PRÓRROGA Nro. 1 Y MODIFICATORIO Nro. 1 AL CONTRATO DE COMPRAVENTA PN DILOF Nro. 06-2-10318-25 CELEBRADO ENTRE LA POLICÍA NACIONAL Y LA FIRMA DBELEN S.A.S., CUYO OBJETO ES LA "ADQUISICIÓN DE PARACAÍDAS Y ACCESORIOS DEL EQUIPO DE SALTO DE UNIDADES AEROTRANSPORTADAS, PARA EL PERSONAL DE LA UNIDAD ÉLITE DE PARACAIDISMO DEL COMANDO DE OPERACIONES ESPECIALES Y ANTITERRORISMO (COPES)". LOTE 1 "PARACAÍDAS TÁNDEM Y ACCESORIOS" Y LOTE 3 "ROPA Y ELEMENTOS DE SEGURIDAD".

Asunto: Solicitud de modificación y prórroga del contrato de compraventa PN DILOF Nro. 06-2-10318-25 cuyo objeto consiste en la "ADQUISICIÓN DE PARACAÍDAS Y ACCESORIOS DEL EQUIPO DE SALTO DE UNIDADES AEROTRANSPORTADAS, PARA EL PERSONAL DE LA UNIDAD ÉLITE DE PARACAIDISMO DEL COMANDO DE OPERACIONES ESPECIALES Y ANTITERRORISMO (COPES) Lote 1 y Lote 3"

Asunto: concepto de viabilidad prórroga y modificatorio al contrato de compraventa PN DILOF Nro. 06-2-10318-25.

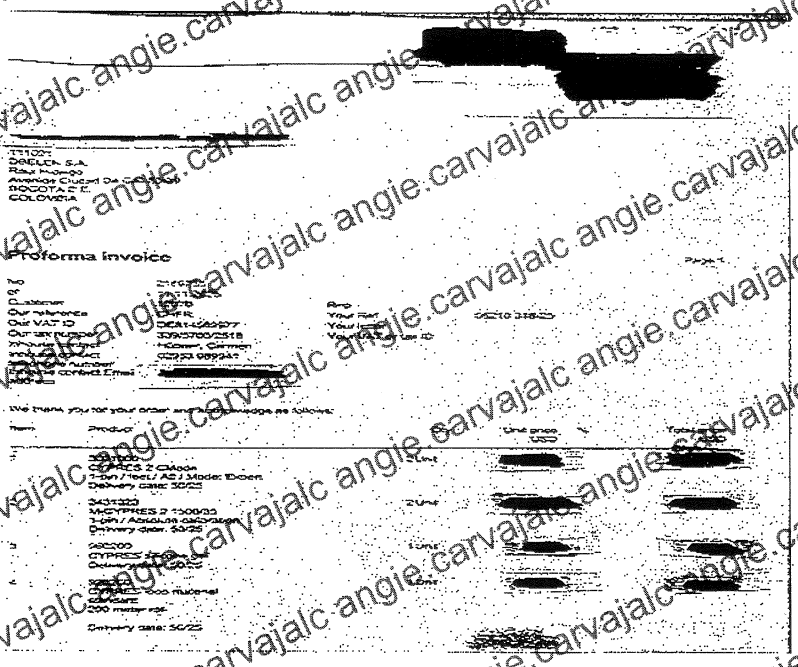
Con base a la factura de proforma número 2169795 del 11/11/2025 del dispositivo de apertura automática (que se muestra en la imagen a continuación), esta supervisión inicio a realizar la verificación de lo enunciado por el contratista para establecer la existencia en el mercado del dispositivo que propone modificar y si este cumple con las exigencias técnicas que demanda el ítem 3.1 del Anexo Nro. 2 ESPECIFICACIONES TÉCNICAS, a saber:

MILITARY & AIRCREW CYPRES 2

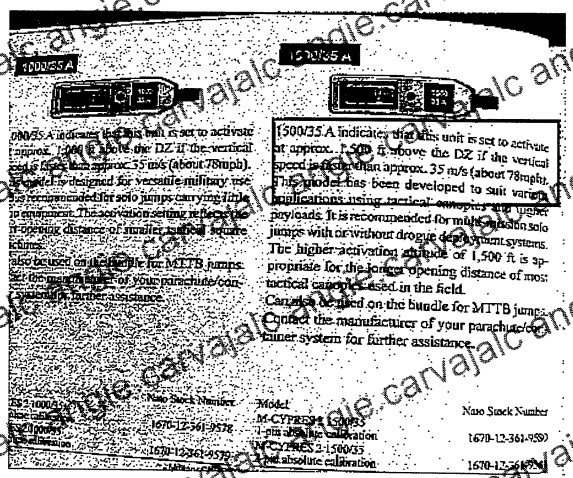
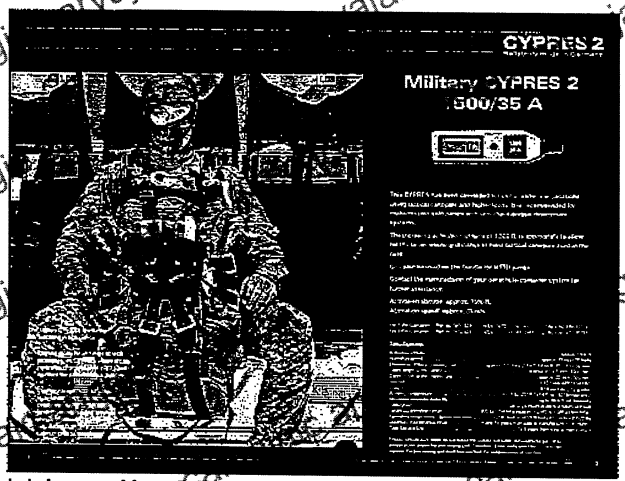
Así mismo se verificó en la web el número parte "3431223 NSN: 1670-12-361-9580" propuesto por el contratista, cuyo resultado vinculó el siguiente enlace web http://www.cimsa.com/pdf/parachute/MILITARY%20CYPRES_ESP.pdf, donde se evidencia la existencia del bien en el mercado del dispositivo con relación al número parte y el NSN. Se vincula el siguiente pantallazo:

Igualmente, en la web https://military.cypres.aero/, que corresponde a la página del fabricante, se consultó las características técnicas del del DISPOSITIVO DE ACTIVACIÓN AUTOMÁTICA MILITAR de marca AIRTEC, modelo "Military CYPRES 2 1500/35 A", y se complementó con la información disponible en la web https://paraorg.dfv.aero/uploads/manual_airtec_cypres2_military_englisch.pdf, donde está disponible la Guía del Usuario del CYPRES Military en la referencia 1500/35 A (página 10). A continuación, se muestran imágenes de las consultas:

Conforme a la descripción técnica del numeral 3.1 del Anexo Nro. 2 ESPECIFICACIONES TÉCNICAS, el CYPRES militar obligado en el contenido contractual y el CYPRES militar que el contratista solicita realizar el cambio en relación al nuevo parte número y en NSN, coinciden con las características técnicas al ser

comparada el numeral 3.1 ibídem con Guía del Usuario del CYPRES Military en la referencia 1500/35 A (en especial con lo descrito página 10 y otras páginas de la misma guía que complementan la información).

Por las anteriores situaciones enunciados de hecho y de derecho esta supervisión se permite emitir concepto de viabilidad para prorrogar hasta el día 31/12/2025, el plazo de ejecución exigido en la cláusula sexta descrita en el Anexo Nro. 1 "DATOS DEL CONTRATO" con ocasión al contrato de compraventa PN DILOF Nro. 06-2-10318-25, y modificar el contenido técnico del ítem 1 ítem 3 dispositivo de activación automática marca AIRTEC "Military CYPRES 2 1500/35 A 1PIN con parte número "3413323 NSN: 1670-12-361-9580".
